台南市都市計畫委員會〔函〕稿

主旨：檢送本市都市計畫委員會第二〇六次會議紀錄乙份，請查收。

臺南市都市計畫委員會第二〇六次會議記錄

圖號：2-1  
圖名：變更內容示意圖（變更案編號四）

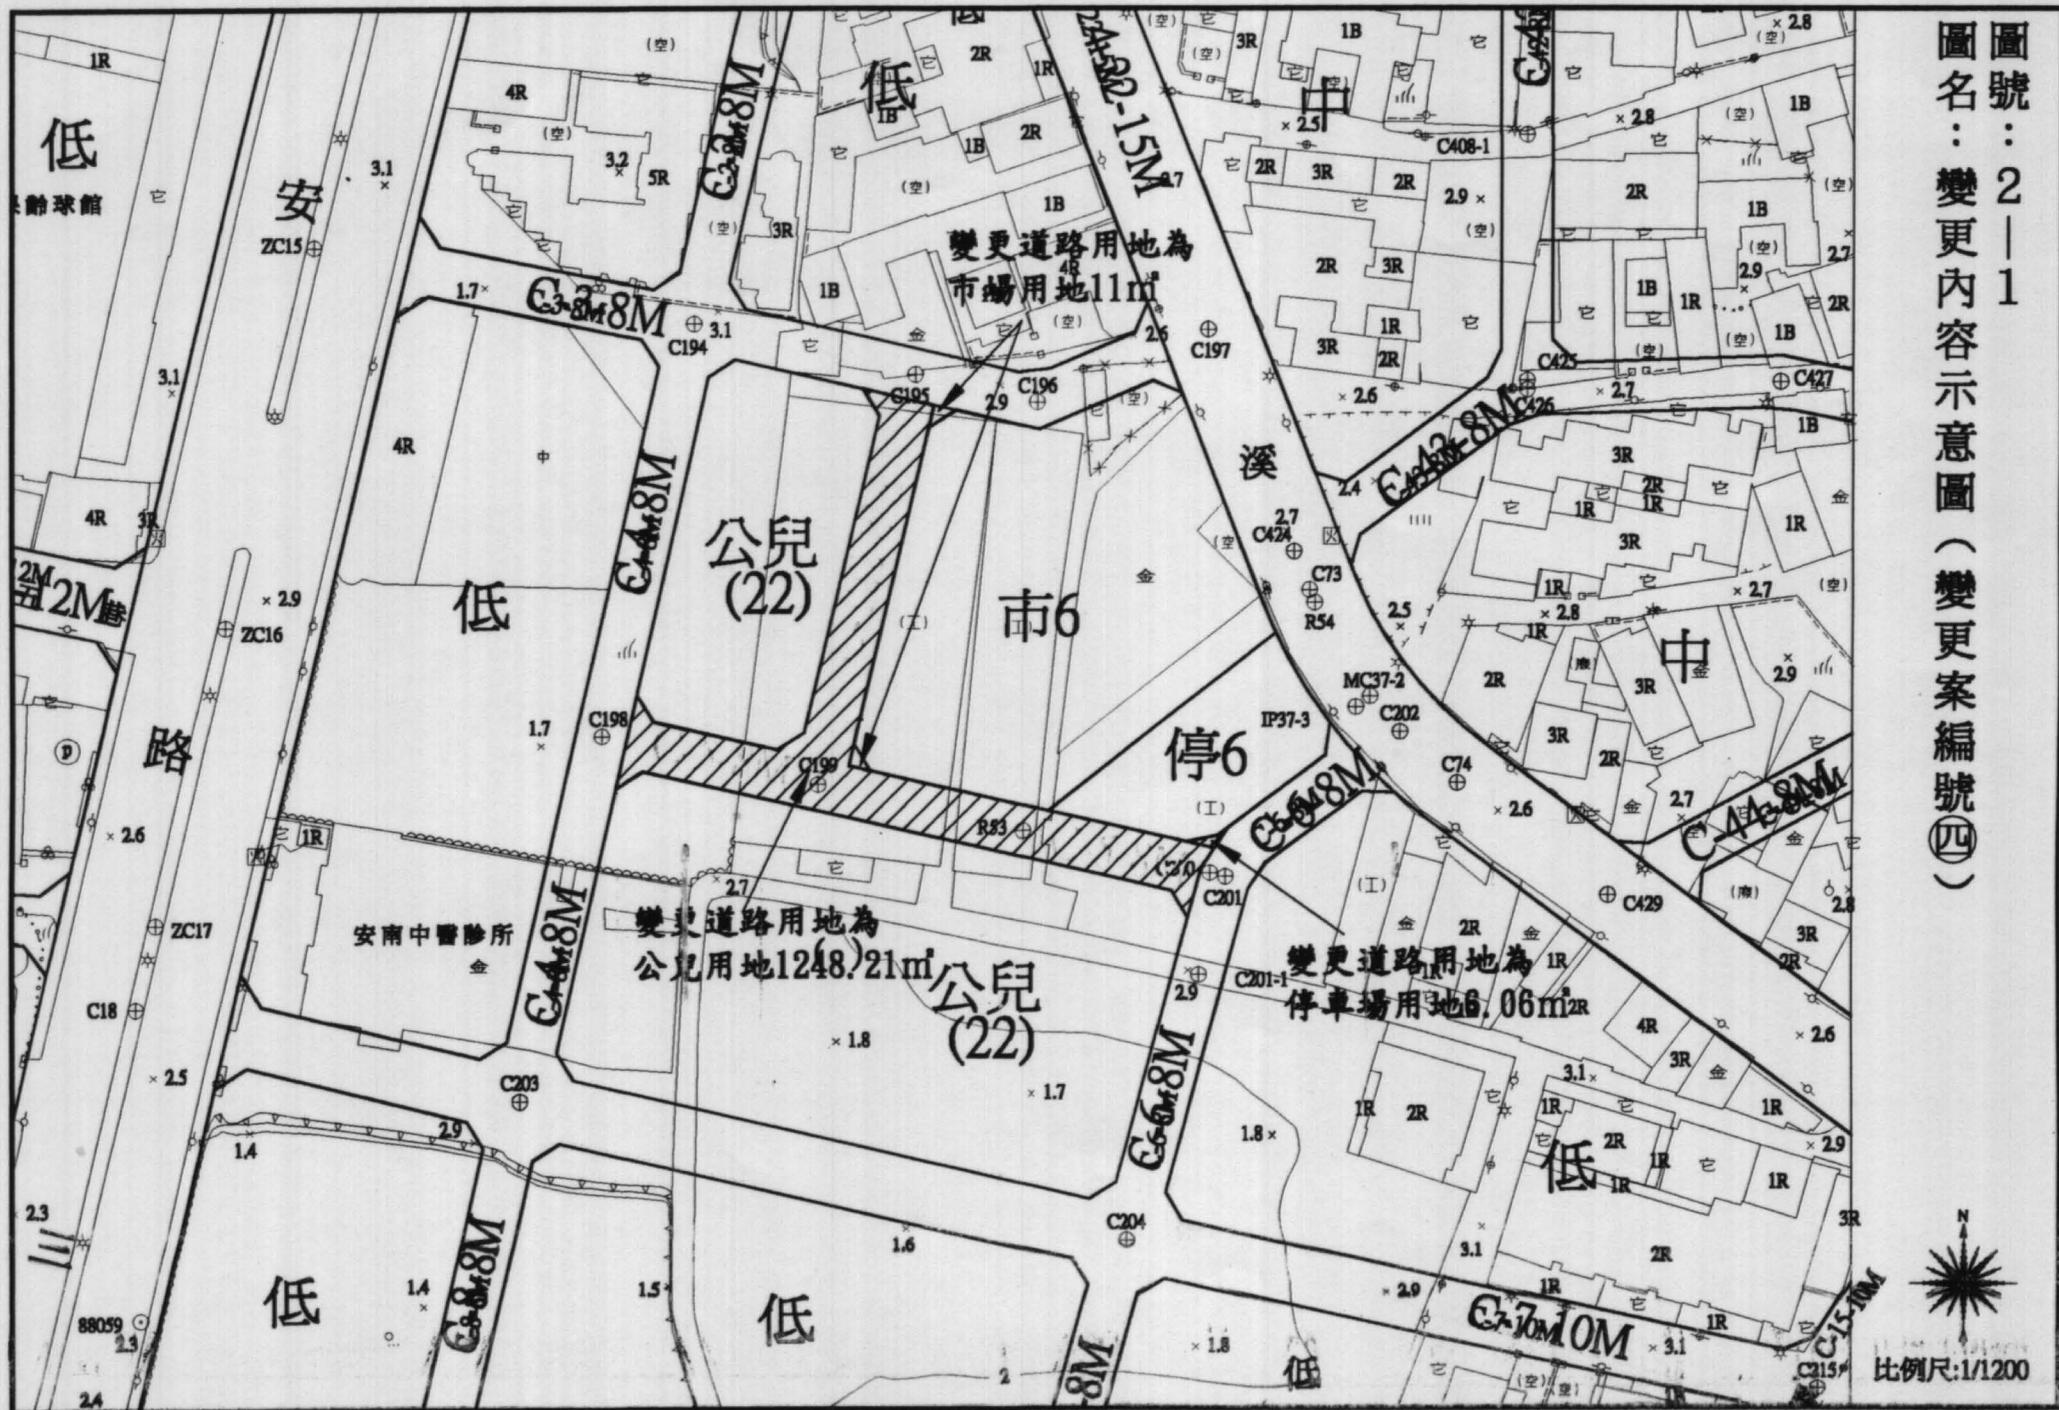
編號位		變更內容		理由		專案小組意見		市都委會決議	
		置原計畫 (面積：公頃)		變更後計畫 (面積：公頃)		變更理由		照專案小組意見		維持原計畫	
三、		公兒卅 一、停 八、市八 等用地	停車場用地(停八) (0.21公頃)	停車場用地(停八) (0.21公頃)	一、為解決計畫區內停車場及公設面積不足問題，特予增加規劃停車場用地面積，同時一併廢除原計畫人行步道。	一、	原市場用地現況已依公共設施多目標方案開闢為市場使用，如變更為公兒用地將影響土地所有權人權益。	一、維持原計畫。	二、理由：	二、	理由：
四、		公兒廿 二、市 六、停六	市場用地(市八) (0.25公頃)	公兒用地(公兒卅七) (0.25公頃)	二、傳統市場已不符時代潮流，且附近地區另有大型批發市場及超市可供周圍居民使用，故增加公兒用地面積，以提升周圍居住環境品質。	二、	原市場用地現況已依公共設施多目標方案開闢為市場使用，如變更為公兒用地將影響土地所有權人權益。	一、維持原計畫。	二、理由：	二、	理由：
一、		公兒廿 一、停 九	停車場用地(停九) (0.16公頃)	停車場用地(停九) (0.16公頃)	一、計畫區內停車場用地及公設面積不足，特予增加。	一、	維持原市場用地、停車場用地及公兒用地規劃。	一、維持原計畫。	一、	一、	一、
二、		道路用地(C-122-8M) (0.05公頃)	停車場用地(停九) (0.05公頃)	停車場用地(停九) (0.03公頃)	二、傳統市場已不符時代潮流，且附近地區另有大型批發市場及超市可供周圍居民使用，故增加公兒用地面積，以提升周圍居住環境品質。	二、	廢除公共設施用地所圍計畫道路，並變更道路用地為公兒用地，以增加公兒用地面積，內容詳圖二、一修正通過。	二、	二、	二、	二、
三、		道路用地(C-5-8M) (0.30公頃)	停車場用地(停六) (0.07公頃)	停車場用地(停九) (0.30公頃)	三、增加公兒用地之規劃，同時解決計畫區內公兒用地不足問題。	三、	變更市場用地為公兒用地，將影響土地所有權人權益。	三、	三、	三、	三、
四、		道路用地(C-5-8M) (0.05公頃)	公兒用地(公兒卅八) (0.05公頃)	公兒用地(公兒卅八) (0.05公頃)	一併廢除公共設施所圍之計畫道路用地，以便與周圍公共設施作整體規劃。	四、	將兩相鄰公兒用地合併規劃，以增加各項公共設施使用腹地，並調整鄰近道路系統維護使用者的安全。	四、	四、	四、	四、

圖號：2-2  
圖名：變更內容示意圖（變更案編號（五））

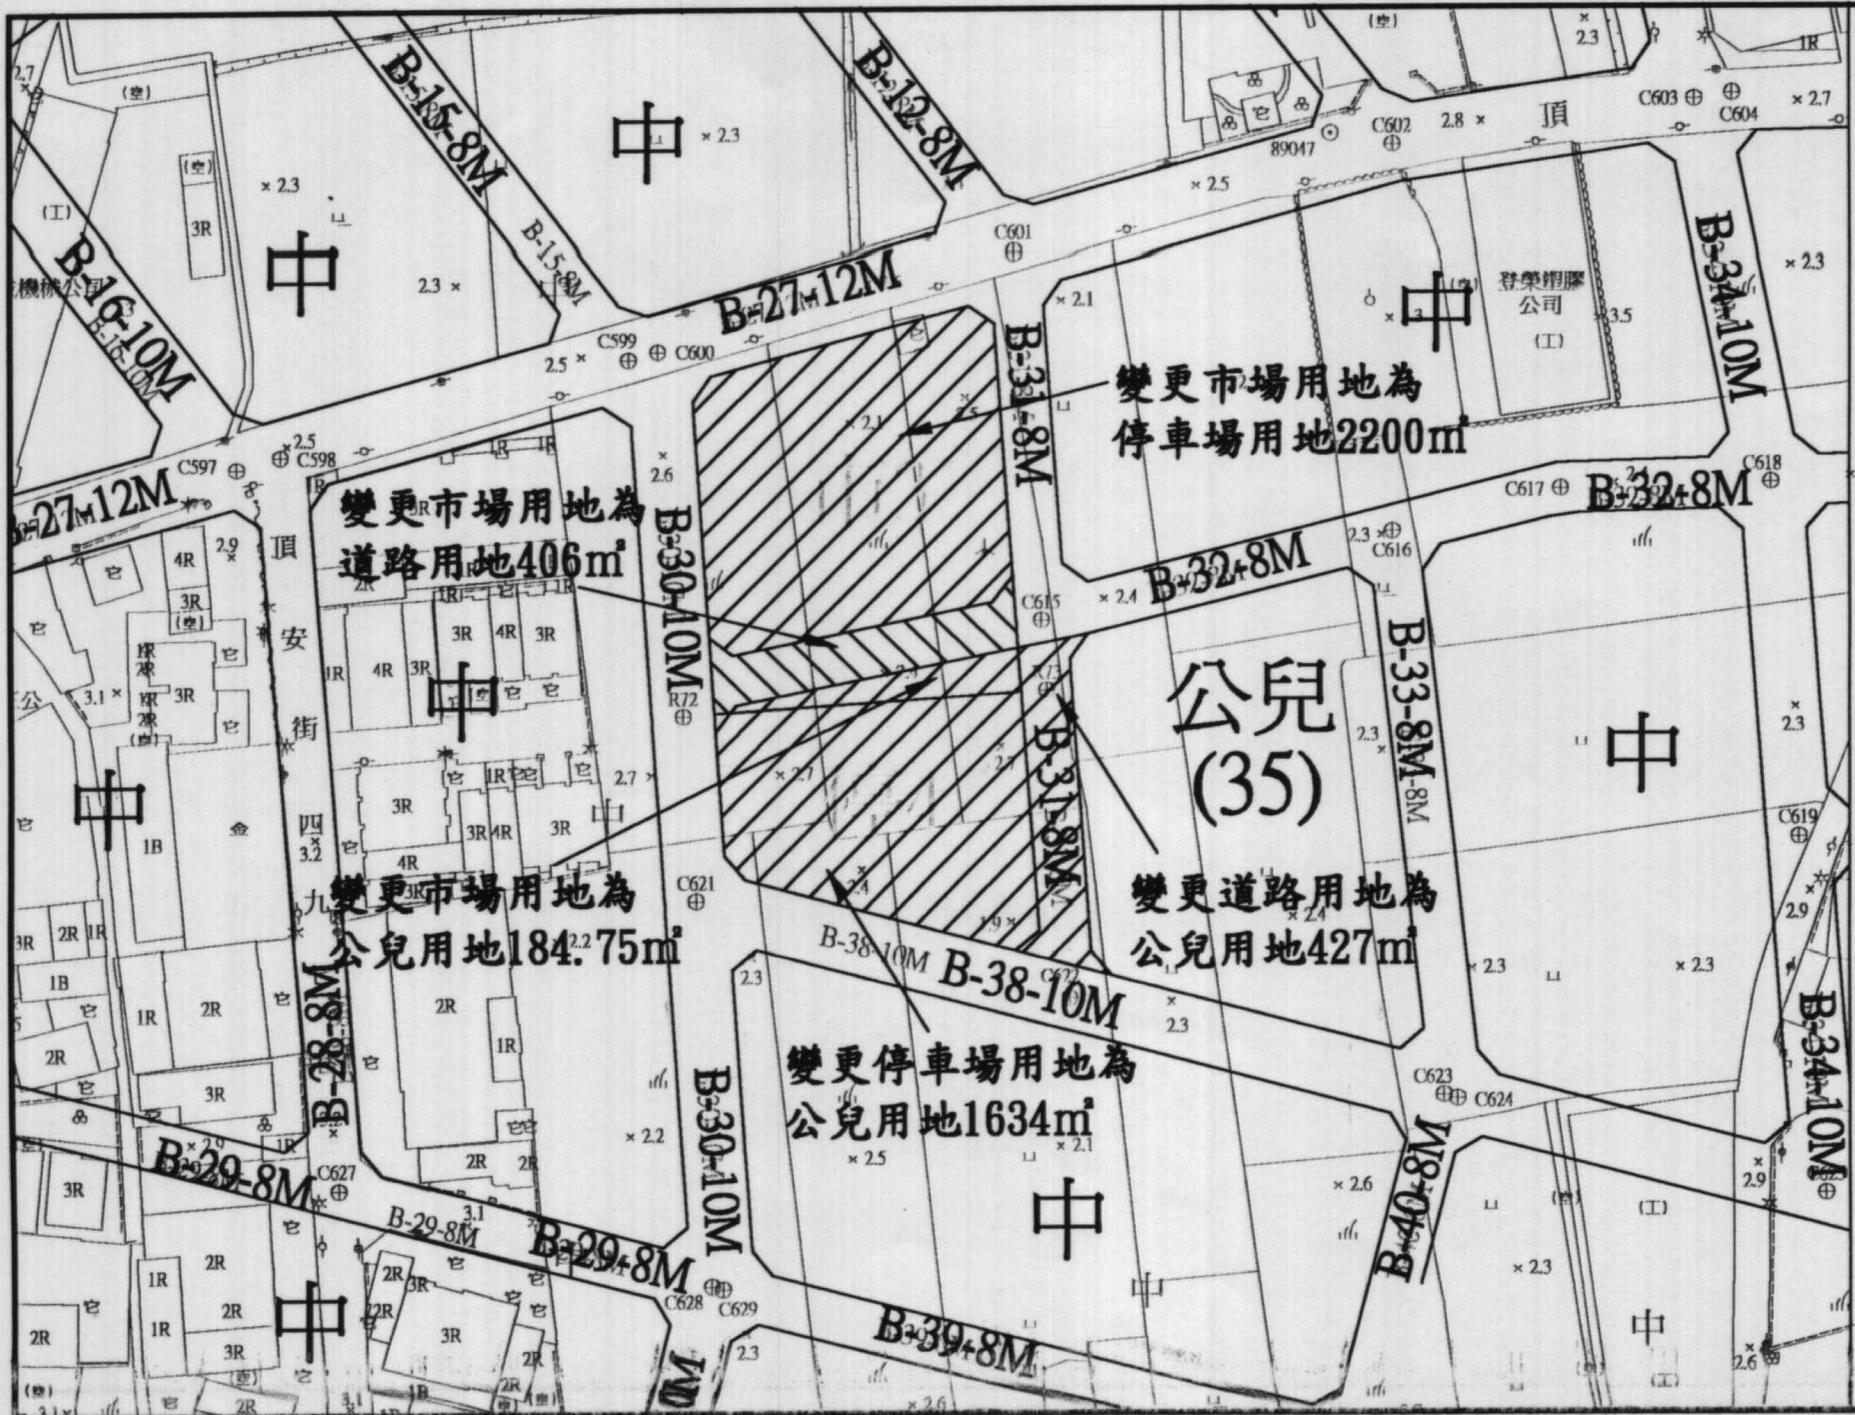
編號位	變更內客	理由	專案小組意見	市都委會決議
置原計畫 (面積：公頃)	變更後計畫 (面積：公頃)			
七 六塊寮排 段水溝怡安	六 市四	五 市三	六 市場用地 (市四) (0.35公頃)	七 市場用地 (市三) (0.28公頃)
六 溝渠用地 (0.62公頃)	七 廣停用地 (廣停二) (0.62公頃)	八 公兒用地 (公兒四十) (0.35公頃)	九 公兒用地 (公兒卅九) (0.28公頃)	十 一、傳統市場已不符時代潮流，且附近地區另有大型批發市場及超市可供周圍居民使用，故增加公兒用地面積，以提昇周圍居住環境品質。 二、增加公兒用地之規劃，同時解決計畫區內公兒用地不足問題。
十一 為解決計畫區內停車場用地面積不足問題，特予增加規劃。 十二、原溝渠用地現況已加蓋使用。為符合地盡其利之原則，故配合現況使用情形規劃為停車場用地。 十三、依實際現況發展需求增設，且臨近無適當公有空地可供劃設為停車場。	十二 照案通過	十三 一、傳統市場已不符時代潮流，且附近地區另有大型批發市場及超市可供周圍居民使用，故增加公兒用地面積，以提昇周圍居住環境品質。 二、增加公兒用地之規劃，同時解決計畫區內公兒用地不足問題。 三、理由： 1、解決計畫區公兒用地不足問題。 2、配合公共設施變更，一併調整鄰近計畫道路，以利交通流暢。	十四 一、維持原計畫。 二、理由： 市場用地現況已作為黃昏市場使用中，變更計畫將影響土地所有權人權益。	十五 一、修正通過。 二、修正事項： 1、將市場用地與停車場用地一併規劃，變更市場用地為停車場用地及公兒用地，同時調整公共設施區位。 2、增設道路聯貫原計畫道路，同時廢除B-31-GM道路並變更道路用地為公兒用地，合併公兒35使用，內容詳圖二-二修正通過。
十六 照專案小組意見通過	十七 3案討論	十八 併逾期人民或團體陳情意見第	十九 照專案小組意見通過	二十 市都委會決議

圖名：變更內容示意圖（變更案編號十一）

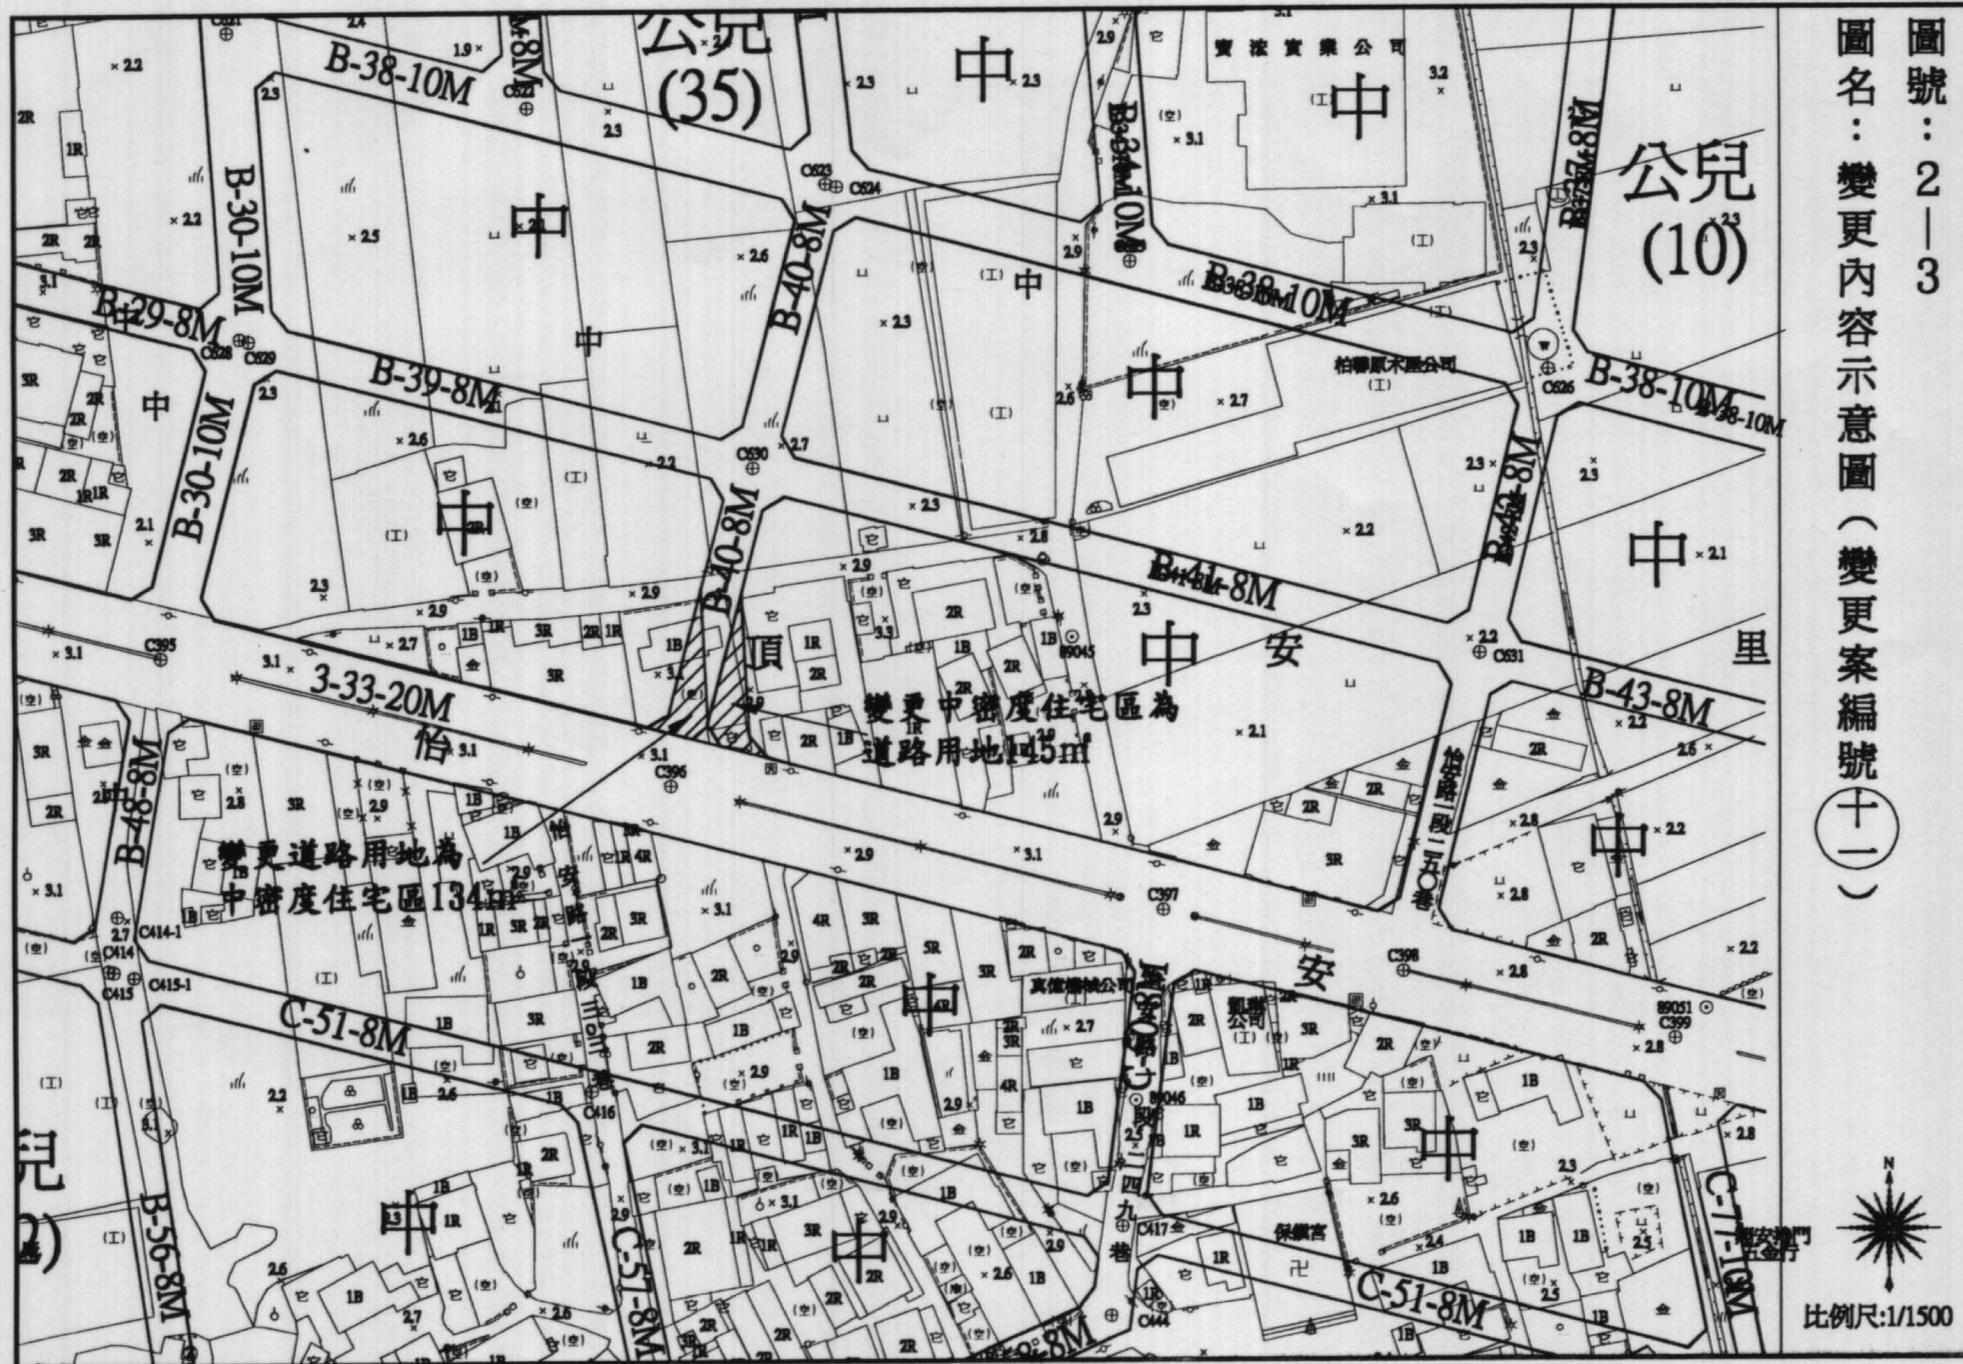
編號	位置	變更理由	專案小組意見	市都委會決議
十	C-八十五-十 公尺道路	依現況道路實際開闢情況酌予調整C-八十五-十M計畫道路路線。	照案通過	照專案小組意見通過
十一	B-卅三-二十 公尺與B-四十 八-十公尺交叉 口	配合現況道路通行情形，酌予修正 B-四十八M道路路線，以使鄰近 土地得以完整規劃使用。	一、修正通過。 二、修正事項： 以不影響鄰近土地所有權人權利為原則，依現況道路調整計畫道路，內容詳圖二、三修正通過。	照案通過
十二	三-卅一-廿四 公尺道路(安和 路)以南之六塊 察排水溝旁	低密度住宅區 (0.12公頃)	一、 照案通過。 二、 理由： 維護道路系統的連貫性，保持 交通動線流暢。 三、 附帶建議： 以不影響土地所有權人權利為 原則規劃計畫道路。	照專案小組意見通過
		照專案小組意見通過
